**Asunto: Alegaciones al parque eólico Bustafrades de 49,5 MW
y su infraestructura de evacuación**

En relación al anuncio de Información pública de solicitud de autorización administrativa previa y emisión de declaración de impacto ambiental del anteproyecto del Parque Eólico Bustafrades de 49,5 MW y su infraestructura de evacuación, en los términos municipales de Luela, San Pedro del Romeral, Arenas de Iguña y Molledo, promovido por la empresa Green Capital Power y con expediente EOL 18/2018, comparezco y formulo las siguientes **ALEGACIONES**:

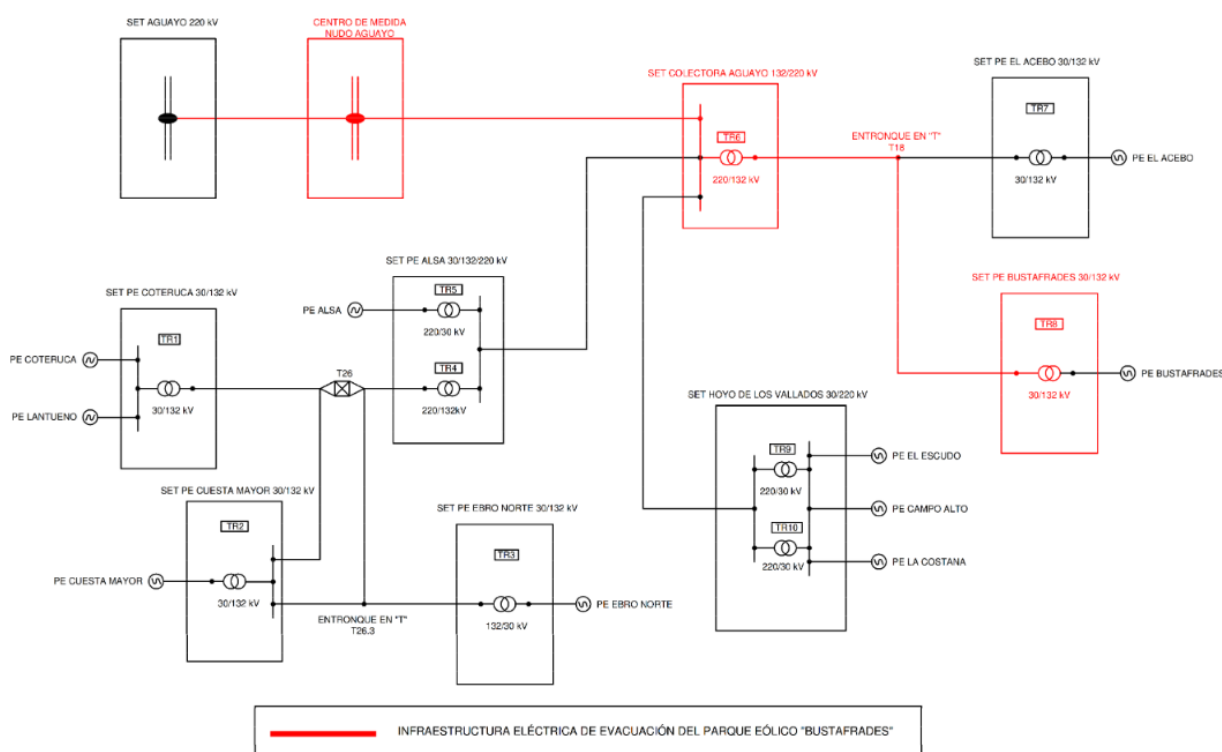
El Gobierno de Cantabria sacó a información pública el Parque Eólico Bustafrades el 30 de agosto de 2021, y de forma paralela en los días anteriores y posteriores los siguientes parques eólicos:

Esta avalancha de parques eólicos (que suponen un total de 350 MW de potencia siendo las previsiones totales del PSEC de 707 MW) a información pública en las mismas fechas dificulta la presentación de alegaciones por parte de vecinos y colectivos afectados y menoscaba el derecho a la participación pública. Señalar asimismo que a día de hoy ya han pasado o están en este proceso de información pública 1.150 MW en la Comunidad Autónoma de Cantabria, un 162% de lo previsto en el PSEC.

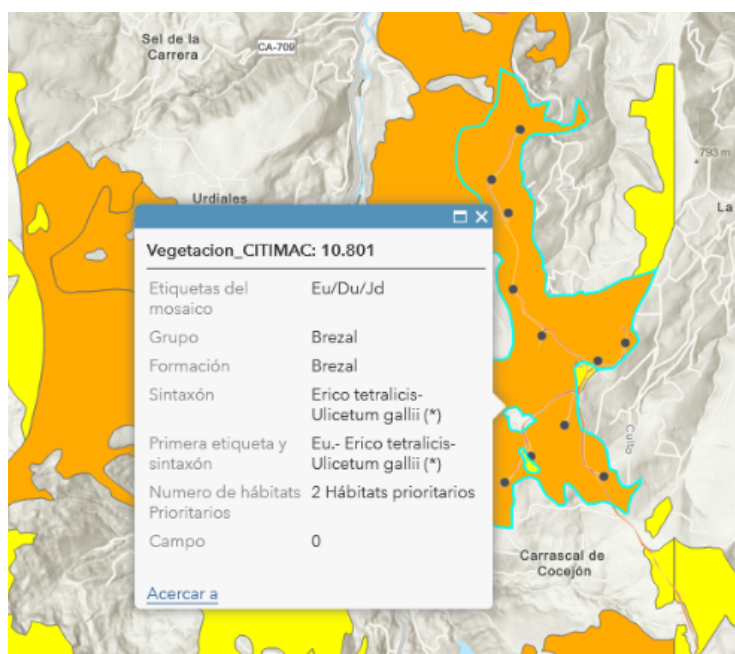
La ocupación de suelos por la obra civil es de 339.956 m². El emplazamiento cuenta con una orografía abrupta, por lo que será necesaria la ejecución de una gran obra civil de movimientos de tierra. Para hacerse una idea de la trascendencia que el movimiento de tierras tiene y evaluar este impacto como crítico dadas las características especiales de la zona y teniendo en cuenta que no se ha visto afectada hasta ahora por ninguna infraestructura de este tipo, el movimiento de tierras necesario para la ejecución de todas las instalaciones del parque eólico Bustafrades, necesitará de 330.878 m³ de excavación en desmonte y de 162.074 m³ de rellenos en terraplenes, con lo que se obtiene que la construcción obtiene un resultado de **movimiento de tierras excedentario de 168.804 m³** de tierras que deberán ser depositados en un depósito de Residuos con su correspondiente transporte. Esto significa **12.000 viajes de camiones de transporte de tierra**, impacto que a ningún nivel ha sido en absoluto contemplado en el EiA. Según la planificación de obra aportada en la memoria del proyecto, los

movimientos de tierra se realizarán en cinco meses, es decir 22 semanas o 110 días. Significando esto una media de 110 camiones diarios tan sólo para el transporte de las tierras excedentarias a un depósito de residuos.

Los movimientos de tierra según los datos aportados en el EIA provocarían un impacto muy severo durante el periodo de construcción que debe reconsiderarse.
